平成 29 年 3 月 10 日作業開始

1. 不具合の内容

2. 改善の内容

参考説明図

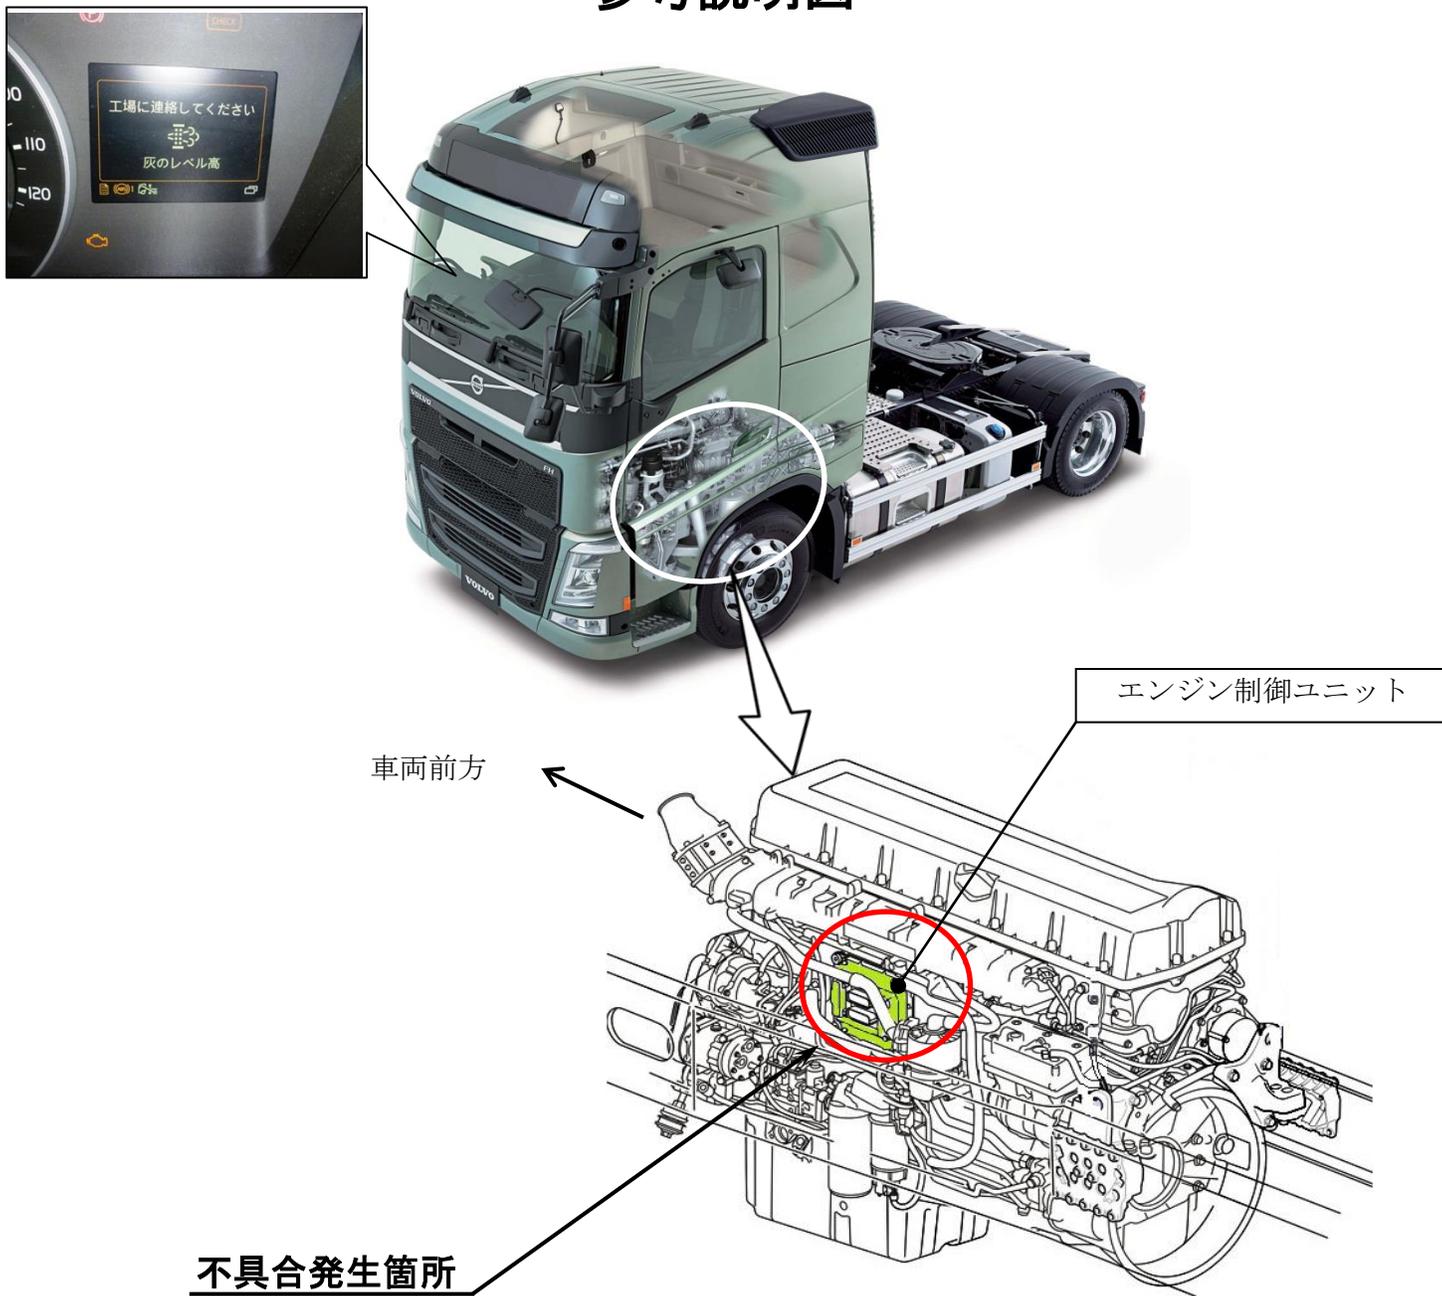
DPF（黒煙除去装置）のマフラー内蔵フィルターに堆積したアッシュ（灰）を除去しても、エンジン管理システム（EMS）上のアッシュ（灰）堆積データがリセットできない。そのため、メーター内の多重表示モニターに“アッシュ（灰）のレベル高”が表示されたままとなり、チェックランプ（黄色）も消灯しない。

改善の内容

全車両、エンジン管理システム(EMS)のソフトウェアを書き換える。

識別：作業完了車には、エンジン制御ユニットの表面に黄色ペイントを塗布する。
